**Oggetto: LR 4/2018, Art. 20: Provvedimento Autorizzatorio Unico di VIA comprensivo del Provvedimento di VIA relativo al progetto di "Ampliamento sito produttivo K2X" localizzato in Strada Pedemontana nei Comuni di Sassuolo e di Fiorano Modenese (MO), proposto da Kerakoll S.p.A.**  
RICHIESTA DI INTEGRAZIONI

In merito al procedimento di cui all'oggetto, avviato con la pubblicazione dell'avviso al pubblico sul sito web dell'autorità competente, Regione Emilia Romagna, all'albo pretorio informatico dei Comuni di Sassuolo e Fiorano Modenese e sul BURERT, a partire dal giorno 22/06/2022, alla richiesta di integrazioni ricevuta da Arpae il giorno 12/08/2022, cui è seguita richiesta di sospensione dei termini del procedimento della durata di 60 giorni da parte del Proponente, si riportano di seguito le risposte puntuali ad ogni richiesta ricevuta:

Esempi di Silenziatori circolari passivi

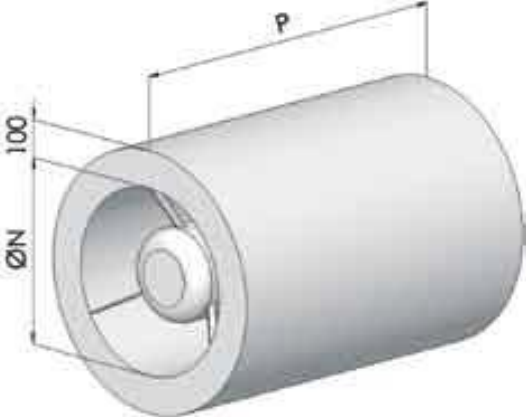
- una migliore descrizione di quali siano gli interventi di mitigazione previsti sulle emissioni delle linee di produzione presenti in copertura;
- un approfondimento teso a verificare che il rumore indotto dall'incremento del traffico, in attuazione al progetto presentato, garantisca il rispetto dei limiti stabiliti dal DPR 142/2004.

Gli interventi di mitigazione sono previsti sui camini di espulsione delle linee di produzione, si tratta di espulsioni di aria a temperatura ambiente la cui rumorosità è dovuta all'emissione rumorosa delle soffianti che movimentano i flussi d'aria.

Tale tipologia di sorgente può essere efficacemente silenziata con l'inserimento integrato nel camino o nel condotto di un silenziatore circolare passivo eventualmente dotato di ogiva. Lunghezza, diametro, spessore di materiale fonoassorbente e presenza di ogiva sarà scelta in funzione delle caratteristiche emissive della soffiante in modo da ottimizzare la capacità di attenuazione del rumore emesso in dB(A).

Questa tipologia di silenziatori è già stata utilizzata nelle linee produttive dello stabilimento di Rubiera con ottimi risultati.
